QUARTO
PIANO DEGLI INTERVENTI

Deduzioni del Consiglio Comunale alle Osservazioni e adeguamento ai pareri
con estratti cartografici e normativi

Aprile 2022

PI adottato – estratto tavola zonizzazione		Proposta controdeduzione – estratto tavola zonizzazione

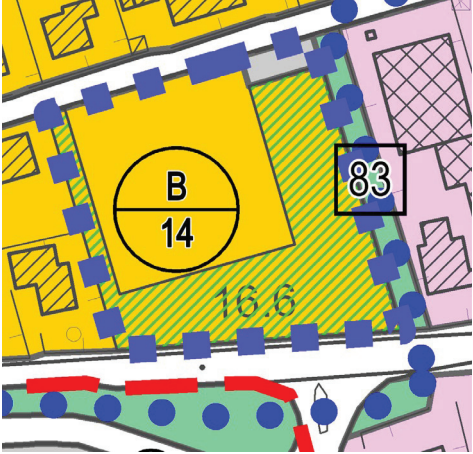
Numero	Prot. n.	Data	Nome	Sintesi Osservazione	Motivazione parere	Parere	Elaborati modificati
1	9521	23.08.2021	Stellin Moreno	Con riferimento all'istanza prot. 11750 del 30.12.2020 dichiara di trovare difficoltà di natura economica per quanto riguarda il reperimento dei crediti edilizi necessari alla realizzazione di un'autorimessa interrata, pertanto chiede di valutare una soluzione alternativa al reperimento dei sopraindicati crediti edilizi.	Appurata la necessità di contemperare la tutela e l'aspetto esterno del fabbricato con le esigenze di dotare gli alloggi di autorimessa si ritiene possibile l'ampliamento della porzione residenziale, nel limite del massimo volume ammissibile per gli edifici in zona agricola, mediante costruzione in corpo staccato di una autorimessa interrata, così come previsto dall'art. 31 delle NTO, purchè nel rispetto dello schema allegato e secondo i parametri determinati. Fermo restante il limite massimo di 800 mc totali per la porzione residenziale (previo pagamento del contributo perequativo in quanto indicazione puntuale di PI), il volume in ampliamento dell'autorimessa avrà dimensioni massime di 90 mc e sarà ubicato come da schema allegato e nel rispetto delle indicazioni riportate nell'Allegato A alle NTO. ALL A - Prescrizioni edificio n. 12 <i>Previo accordo con il Comune per l'adeguamento della viabilità, è ammessa la realizzazione di 90 mc (nel limite del volume ammissibile per la zona agricola ai sensi dell'art. 44 della LR 11/04) per la realizzazione di un'autorimessa interrata secondo lo schema allegato e nel rispetto dei seguenti parametri e prescrizioni:</i> • <i>corpo staccato (unico), adibita ad autorimessa;</i> • <i>interamente collocata entro una distanza di m 25 dall'edificio;</i> • <i>volume massimo 90 mc;</i> • <i>altezza interna utile massima 2,5 m;</i> • <i>deve essere ripristinata la copertura naturale;</i> • <i>il solo fronte visibile sarà quello dell'accesso.</i> Esemplificazione volume interrato: 	Accoglimento nei termini indicati	Tavola zonizzazione NTO Allegato A – ed. 12 NTO art. 31

PI adottato – estratto tavola zonizzazione	Proposta controdeduzione – estratto tavola zonizzazione

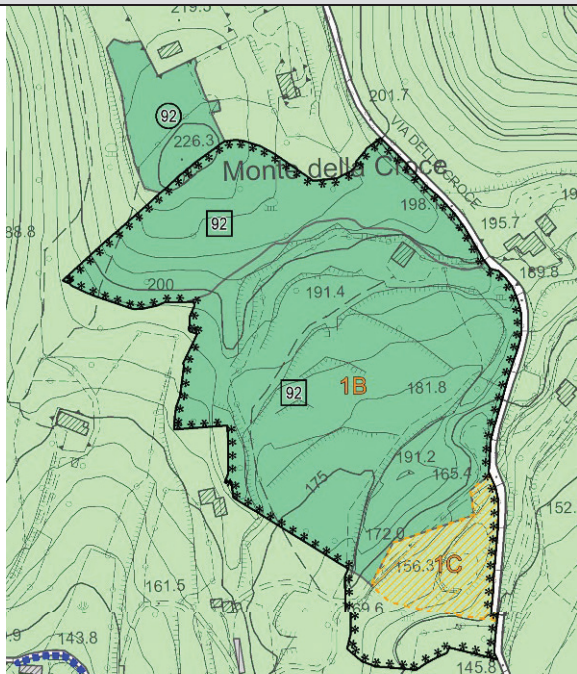
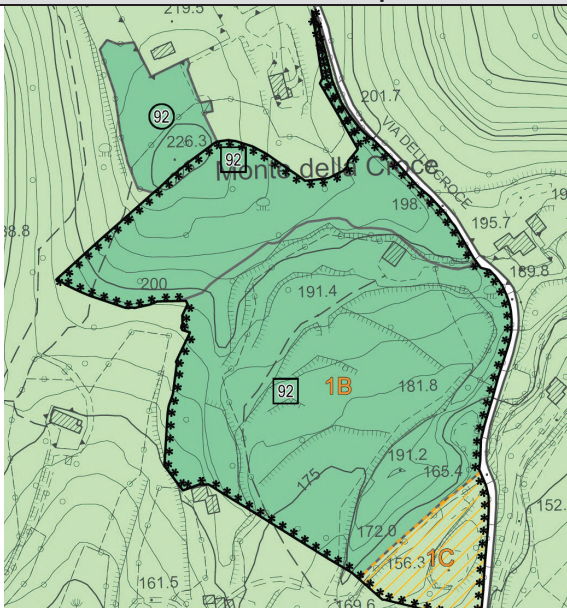
Numero	Prot. n.	Data	Nome	Sintesi Osservazione	Motivazione parere	Parere	Elaborati modificati
2	11492	5.10.2021	Corradin Claudio Corradin Andrea	Con riferimento all'area parzialmente edificabile nel mappale 190 F. 7, chiedono lo spostamento dell'area edificabile sul lato nord, lungo via Galileo Galilei in modo da ottenere l'accesso diretto alla proprietà privata da quest'ultima via	<i>Si ritiene possibile una ricomposizione delle zone territoriali omogenee con traslazione dell'area residenziale verso via Galilei, a parità di superficie, anche in considerazione dell'importanza che riveste il collegamento ciclopeditonale di progetto tra il centro e l'itinerario ciclopeditonale della Treviso-Ostia. Gli interventi dovranno pertanto essere subordinati ad un progetto unitario da attuarsi mediante permesso di costruire convenzionato e che preveda la cessione gratuita delle aree a standard F3 da destinare alla realizzazione del percorso ciclo-pedonale come da comunicazione prot. 2894 del 24.03.2022.</i> <i>L'art. 21 delle NTO del PI è integrato con la seguente indicazione puntuale:</i> <i>B/14 - All'interno dell'ambito individuato dal PI gli interventi sono subordinati a Permesso di costruire convenzionato che preveda:</i> <i>- la progettazione unitaria come da schema ove l'ambito di edificazione è vincolante;</i> <i>- la realizzazione di un parcheggio ad uso pubblico, per una superficie di minima 180 mq, da localizzarsi preferibilmente ove indicato e comunque entro l'ambito di intervento unitario con accesso su via G. Galilei;</i> <i>- la preliminare cessione gratuita della superficie indicata dell'area adiacente al perimetro di intervento unitario e destinata alla realizzazione di un percorso ciclopeditonale di larghezza utile di 7,5 m, da via Galileo Galilei a via Seccalegno, come definito nella comunicazione del soggetto attuatore al Comune, prot. 2894 del 24.03.2022.</i>	Accoglimento nei termini indicati	Tavola zonizzazione NTO art. 21

3.19 Edificio non più funzionale n. 6 via Lione (ATO 4)

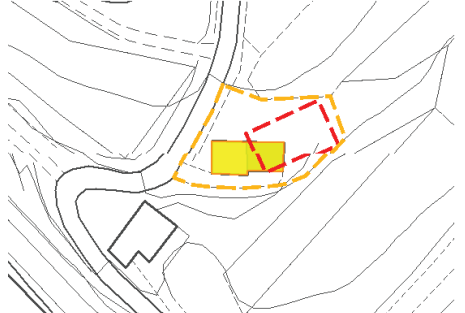
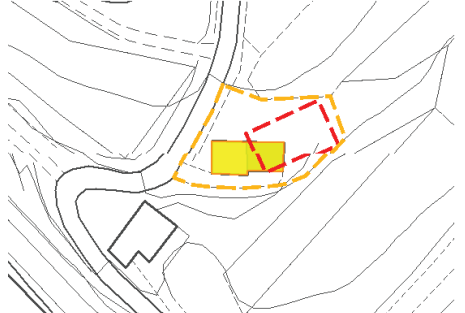
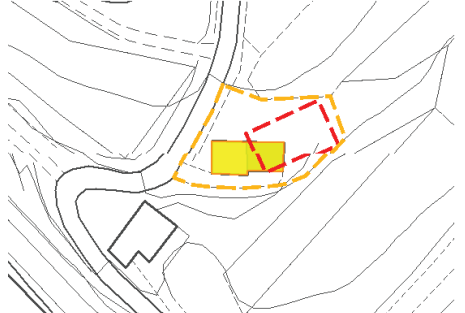
Si ricorda e prescrive che, secondo quanto evidenziato nel RAP esaminato, la modifica non dovrà comportare consumo di suolo ai sensi della LR 14/2017, anche in considerazione della localizzazione e del fatto che riguarda puntualmente l'edificio esistente
